北區- 進化北路(崇德路~北屯路)

73株樹木移植(除)計畫

臺中市養護工程處(北北屯工程隊) 114年08月

■ 意見回覆(依據114/07/31會議意見)-1

• 潭子第三、四公墓現況調查

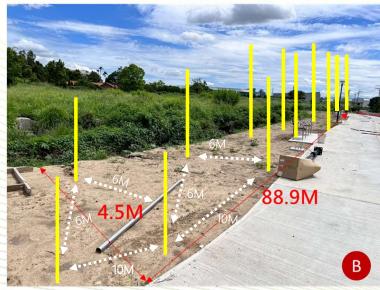
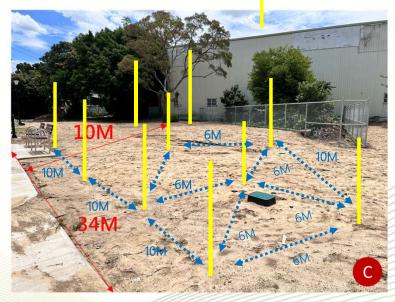
項次	委員意見	修正內容	頁碼
1	計畫書P34編號46健檢之後生長現況良好建議現地保留,但健診 建議說明要移除,是否應再做釐清?	感謝委員指教:已修正為移除。	
2	健檢委員鑑定有褐根病之樹木,移除時請依規定做銷毀,請勿隨 意處理,避免造成二次公害。	感謝委員指教:將依規定辦理銷毀。	
3	建議補植樹種可選擇小花紫薇·胸徑採4-5公分規格·如此整體、 美觀性比較一致·再則右邊的平面圖是否放反了?請修正	感謝委員指教:會議決議:樹種補植紫薇,並以契約內大規格尺寸補植。	
4	計畫書P47本件工程需移植喬木共41株,但在本頁第三公墓已植滿,第四公墓只標註移植B區+C區共22株,其餘19株移植地點請再正確標註出來。	感謝委員指教:本案僅移植23株·其餘為 移除。	P108
5	相關樹木數量請將計畫書修正一致,避免混淆。	感謝委員指教:已修正一致。	P6~8
1	1. 請補充交維計畫、移植(除)手法及後續維管等資訊。	感謝主席指教:已補充交維計畫、移除手 法。	P110~112
2	樹木資訊米徑部分,量測方式是否正確,建請再確認	感謝主席指教:案係以米高直徑量測結果	o
3	種植季節建議於春季(2-4月)進行種植	感謝主席指教:遵照辦理。	
決議	1. 同意移植23株喬木(20株榕樹、2株茄苳、1株福木)、移除22株丁),並原地補植67株喬木。 2. 請依委員意見修正並補充相關資料後,授權業務單位(公園景閣3. 請於完工1個月後報請養護工程處公園景觀維護科更新友善樹木	想管理科)審視資料無誤後通過。	、1株柳

(間隔6M)

採三角種植 斜向6米、綜向 均無種樹
